La quantité de fluide frigorigène indiquée sur la **plaquette signalétique** des chauffe-eau thermodynamiques **OTWH 200 EV** fabriqués entre la **semaine 06-2017** et la semaine **semaine 41-2017**, est erronée (Marquage date de fabrication compris entre **17-06** et **17-41**).

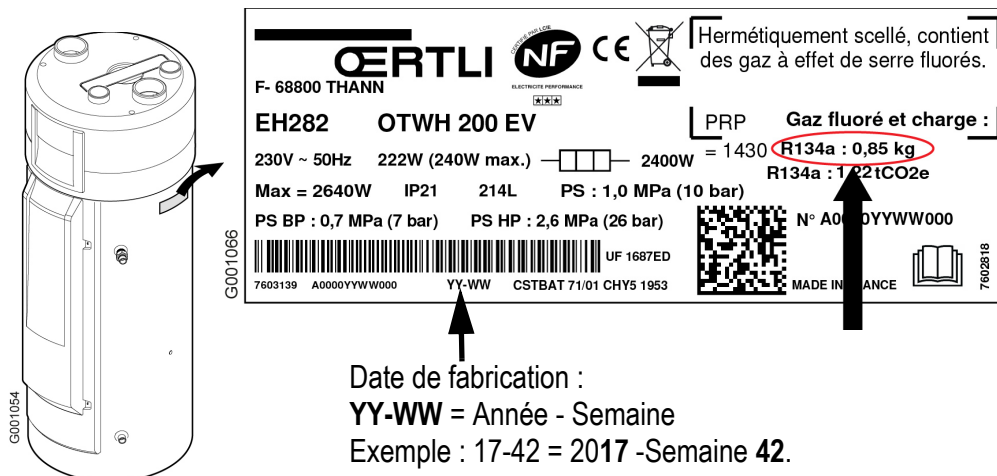
La bonne **quantité de fluide frigorigène** pour le chauffe-eau **OTWH 200 EV** est de **0.85 kg**, comme indiqué dans la notice accompagnant le chauffe-eau (et non **1.45 kg**).

- Vérifier la bonne indication sur la plaquette signalétique de l'appareil.
- Si la quantité de **1.45 kg** est indiquée : **veuillez coller l'étiquette rectificative 0.85 kg** disponible gratuitement à l'Assistance Technique sous la référence **7695198**.
